NOTA TECNICA N. 00103/LB - 26/02/2014

(Actualizada 3/5/2014 - modificada la tabla 5)

ASUNTO: LAVADORAS DE CARGA SUPERIOR PRODUCIDAS EN MAYC (ESPAÑA): MODIFICACION DE MEJORA DE LA TAPA SUPERIOR Y DE LA ENCIMERA.

En la siguiente imagen se comparan las Tapas de la versión anterior (ref. A en Figura 1) con las Tapas de la nueva versión, modificada y mejorada (ref. B en Figura 1):

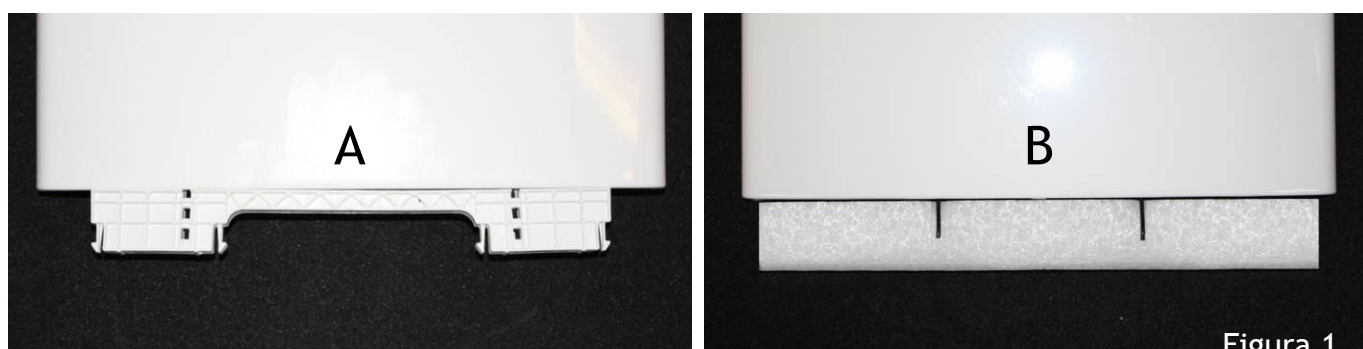
Actualmente se ha realizado una modificación de mejora en la producción de los componentes descritos en el asunto, dicha modificación de mejora esta especialmente dirigida a prevenir el riesgo de fuga de agua entre los componentes citados. Las modificaciones se han realizado sobre el sistema de anclaje de la Tapa a la Encimera en la zona de fijación entre ellas.

Tabla 1	
Encimera ante-modifica Cód. 46004798.	Encimera modificada Cód. 81453704.

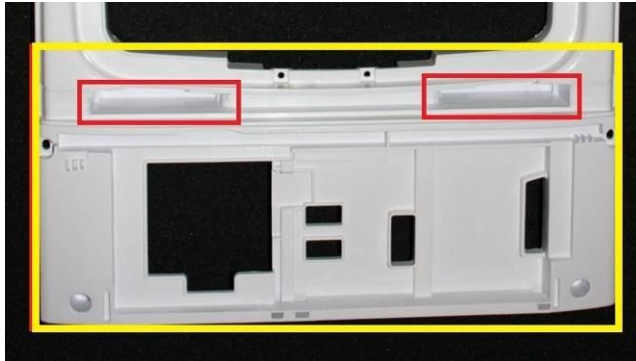
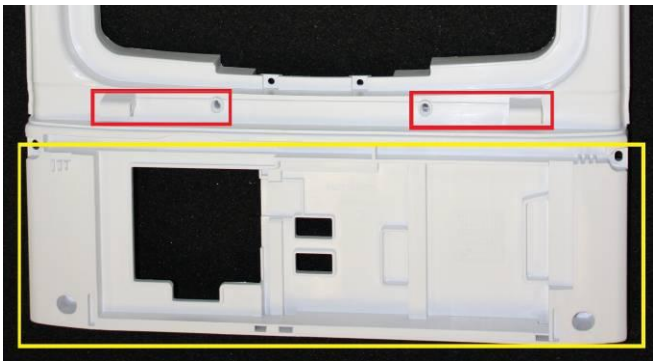
Seguidamente mostramos con detalle las diferencias entre las Encimeras de la versión ante-modifica y su correspondiente nueva versión, modificada y mejorada:
